**AVIS RELATIF À LA PROTECTION
CONTRE LES EVENTUELS EFFETS NOCIFS ET NUISANCES
PROVOQUÉS PAR LES RAYONNEMENTS NON IONISANTS
GÉNÉRÉS PAR DES ANTENNES ÉMETTRICES STATIONNAIRES**

Commune : FARCIENNES - Exploitant : ORANGE

Référence exploitant : 686C1_1 / 32686C1_1 / 42686C1_1 / 52686C1_1

Rapport n° 1587 / 2025

Figure 1 : Vue en plan des lieux de séjour et des points de contrôle

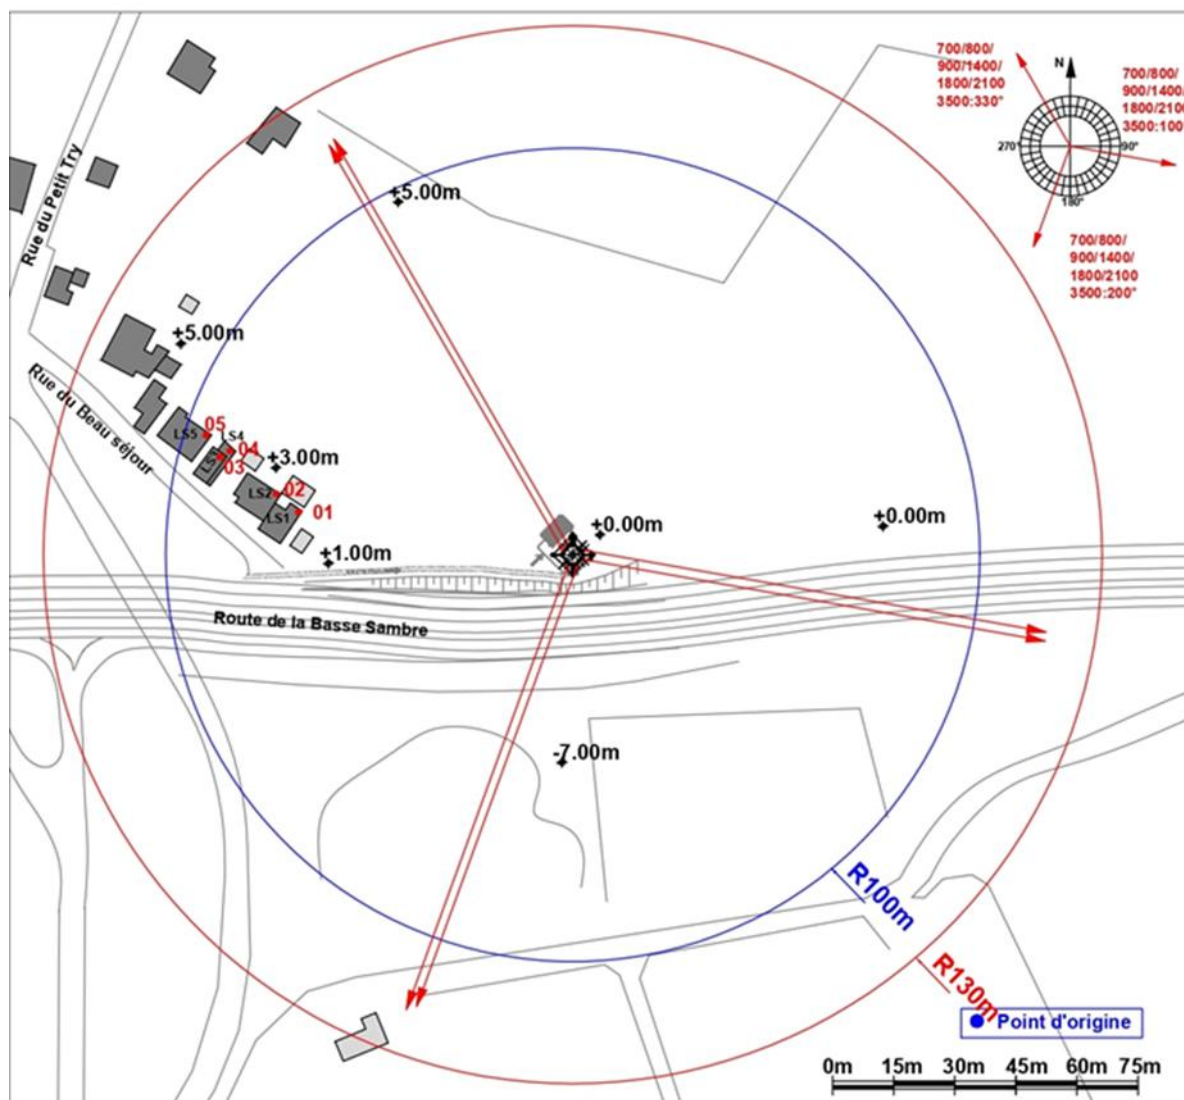
- le numéro du point de contrôle repris sur un des plans de la figure 1;
- le numéro du LS dans lequel se trouve le point de contrôle de la 1^{ère} colonne ;
- l'atténuation d'obstacle prise en compte pour le calcul de l'indice d'exposition dans le LS ;
- le résultat du calcul de l'indice d'exposition.

N° point de contrôle	LS	Atténuation (dB)	Indice d'exposition relatif à la limite par installation IE_i
4	LS04	3,0	0,207
5	LS05	3,0	0,198
3	LS03	3,0	0,193
2	LS02	3,0	0,170
1	LS01	3,0	0,124

En ce qui concerne les antennes de l'installation mentionnées dans le tableau 1, la distance maximale à laquelle la limite pourrait être atteinte, à l'extérieur, est égale à 95,7 m. S'il n'y a pas de LS à une distance inférieure, les antennes respectent forcément la limite d'immission.

Dans le cas des LS situés à l'intérieur des bâtiments, une atténuation d'obstacle est prise en compte et il en résulte que la distance maximale à laquelle la limite pourrait être atteinte se réduit à 68,6 m.

Figure 2 : Vue en plan des installations d’antennes dans un rayon de 300 mètres autour de l’installation faisant l’objet de la demande d’avis

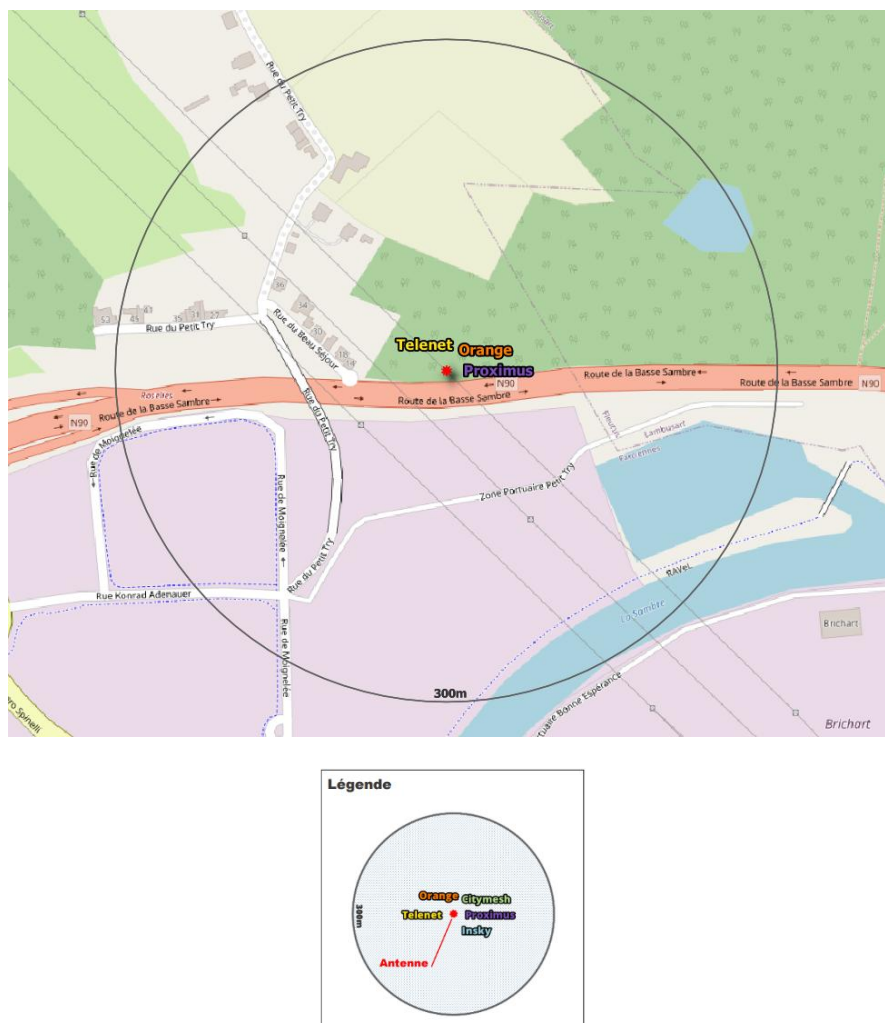
Le plan en projection verticale de la figure 2 indique la localisation des installations d'antennes émettrices stationnaires visées par le décret et situées dans un rayon de 300 mètres autour de l'installation référencée dans le paragraphe 2 et localisée au centre du cercle. Les données de localisation de ces antennes et les avis correspondant sont accessibles via le cadastre en ligne des antennes émettrices stationnaires⁸. Les installations prises en compte dans l'évaluation du respect de la limite cumulative sont les installations d'antennes émettrices déclarées en service par l'exploitant à la date du présent avis, à l'exception de l'installation référencée dans le paragraphe 2 et éventuellement d'autres installations ayant fait l'objet d'une demande d'avis à la même date et qui sont situées à l'intérieur de la zone de 300 mètres de rayon.

- il y a au plus 4 installations d’antennes émettrices stationnaires présentes dans la zone d’évaluation de 300 mètres de rayon représentée dans la figure 2, y inclus l’installation référencée dans le paragraphe 2 : la limite cumulative définie à l’article 4, §2 du décret est nécessairement respectée dans les lieux de séjour à l’intérieur de la zone d’évaluation de 300 mètres de rayon ;
- il y a exactement 5 installations d’antennes émettrices stationnaires présentes dans la zone d’évaluation de 300 mètres de rayon représentée dans la figure 2, y inclus l’installation référencée dans le paragraphe 2 et il existe, pour 3 ou 4 de ces installations, un avis attestant le respect de la limite abrogée de 3 V/m : la limite cumulative définie à l’article 4, §2 du décret est nécessairement respectée dans les lieux de séjour à l’intérieur de la zone d’évaluation de 300 mètres de rayon ;

- c) dans tous les autres cas, il a été vérifié que la limite cumulative définie à l'article 4, §2 du décret n'est pas dépassée dans les lieux de séjour sur base du nombre d'installations localisées dans la zone d'évaluation de 300 mètres de rayon représentée dans la figure 2, de leur localisation ainsi que des données inscrites dans la figure 1 et au paragraphe 4 du présent avis et dans les avis attestant le respect de la limite par installation ou de la limite abrogée de 3 V/m relatifs aux autres installations reprises dans la figure 2.

Compte tenu des considérations ci-dessus, il apparaît que l'intensité du rayonnement électromagnétique généré, dans les lieux de séjour situés dans un rayon de 300 mètres autour de l'installation référencée dans le paragraphe 2, par l'ensemble des antennes émettrices stationnaires de l'ensemble des exploitants du même site d'antennes émettrices stationnaires respecte la limite fixée à l'article 4, § 2 du décret.
